Deliberação CBH-AT nº 207 de 28 de agosto de 2025

Aprova o Parecer Técnico referente à Nova Marginal Pinheiros - Oeste, no município de São Paulo.

Anexo da Deliberação CBH-AT nº 207 de 28 de agosto de 2025
PARECER TÉCNICO REFERENTE À NOVA MARGINAL PINHEIROS – OESTE, NO
MUNICÍPIO DE SÃO PAULO

Figura 1 - Localização e áreas de influência do empreendimento

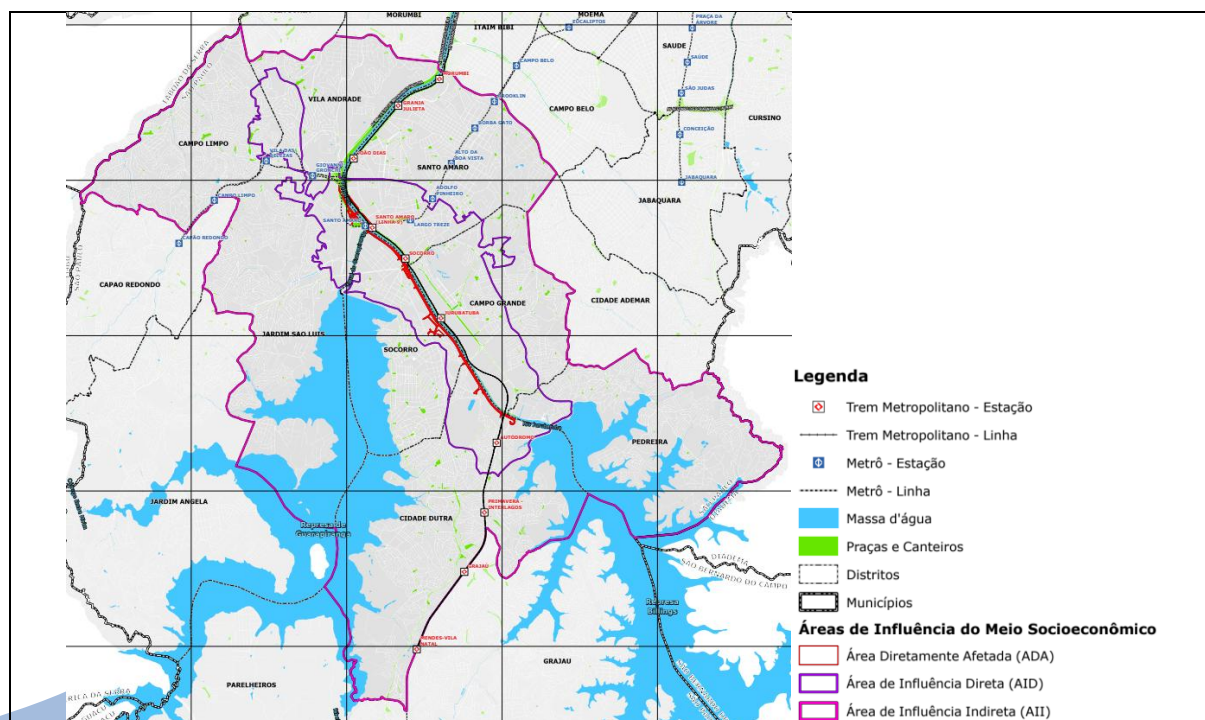
Ainda com relação às informações de geolocalização, observou-se uma inconsistência nos limites da Área de Influência Indireta (AII) apresentados no estudo. Em determinado mapa, a AII abrange a APRM-B (EIA, p. 7577), enquanto em outros ela fica no limite (EIA, p. 360). Embora o empreendimento não esteja localizado dentro de uma APRM, é fundamental que essas informações sejam compatibilizadas para garantir coerência na análise (**Recomendação 1**).

- R1. Compatibilizar informações de geolocalização e nomenclatura divergentes no decorrer do estudo, para assegurar uma leitura clara e precisa dos estudos e relatórios.

**Figura 2 – Recorte do Mapa 8 (Anexo IV) da Lei nº 17.975/2023 –
Ações Prioritárias no Sistema Viário Estrutural**

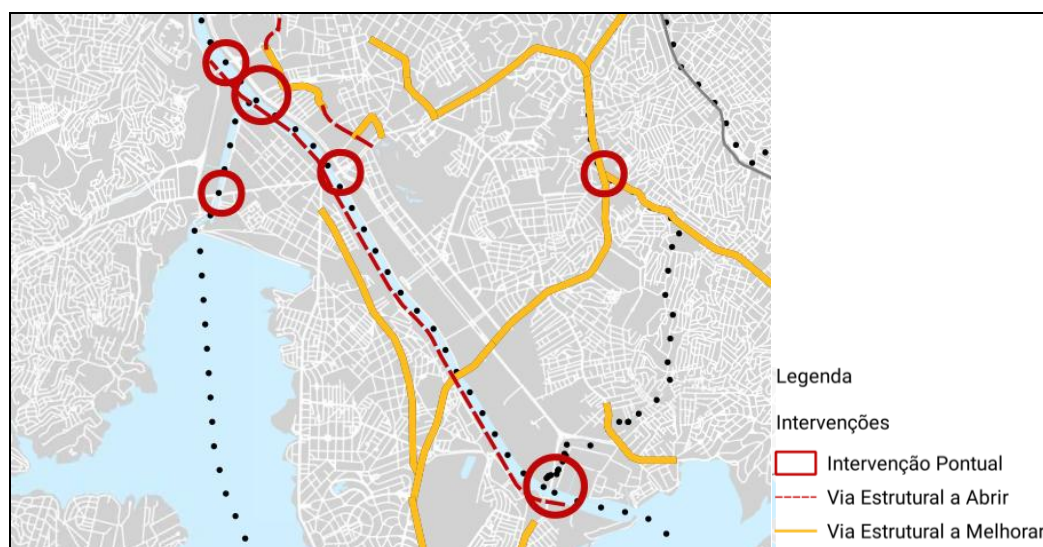
Apesar do zoneamento estar classificado como ZEPAM, o Mapa 8 (Anexo IV) da Lei Municipal nº 17.975/2023 apresenta, na área de implantação do prolongamento da marginal Pinheiros, uma “via estrutural a abrir”, assim como indica locais de “intervenção pontual” nas regiões da instalação de pontes e viadutos.

Logo, entende-se que a região de implantação da marginal não teve seu zoneamento alterado, de ZEPAM para ZEM, como afirma o estudo, mas que o regramento de parcelamento, uso e ocupação do solo desta ZEPAM e zonas adjacentes, passa a ser o mesmo aplicado nas ZEM. Dessa forma, ainda que as regras tenham sido alteradas, é de vital importância que o zelo quanto à mitigação dos impactos ambientais ao meio físico e biótico seja mantido na implantação da marginal, tendo em conta que, além de ser ZEPAM, a ADA encontra-se quase que exclusivamente em APP, sob regulamentação da Lei Federal nº 12.651, Código Florestal Brasileiro (**Recomendação 6**).

- R6. Que a Secretaria Municipal de Infraestrutura e Obras (SIURB) e a administração municipal em geral, zelem pelo equilíbrio ambiental da área de intervenção, considerando a Lei Federal 12.651/2012 (Código Florestal Brasileiro) e garantindo que as regiões lindeiras à marginal mantenham o nível de permeabilidade e cobertura vegetal adequados; preferencialmente, realizar os plantios compensatórios no entorno do empreendimento. Prever ações de recuperação ambiental com plantio de mudas nativas nas áreas verdes do PIU do Arco do Jurubatuba, nas APPs dos cursos hídricos da ADA, e em outras áreas de interesse ambiental, preferencialmente na mesma bacia de contribuição, a fim de mitigar os impactos de alteração da qualidade das águas superficiais e risco de eventos de inundação.

Figura 3 – ADA (em laranja) do empreendimento sobre imagem de satélite

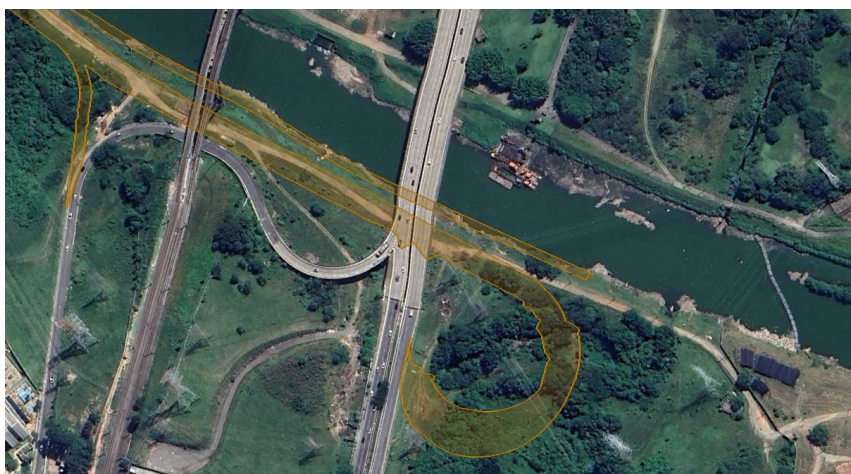
Não há no estudo referência da metodologia utilizada para definir o que foi considerado área antrópica na ADA. Observando-se o traçado do que foi considerado “área antrópica”, no “Mapa de cadastramento arbóreo e cobertura vegetal”, onde também são apresentadas as APPs (EIA, p. 6240), pode-se perceber que o traçado coincide com a ADA do empreendimento, mesmo em locais onde ocorre vegetação e árvores isoladas, como apresentado na Figura 3, a seguir.

Logo, infere-se que a classificação de “área antrópica” apresentada no estudo é inadequada, necessitando ser revisada e corrigida, principalmente se considerado que tais áreas estão em APP (**Recomendação 18**).

- R18. Explicitar a metodologia empregada na definição de Área Antrópica na ADA do empreendimento, ajustando os limites dessas áreas no Mapa de Cadastramento Arbóreo e Cobertura Vegetal.
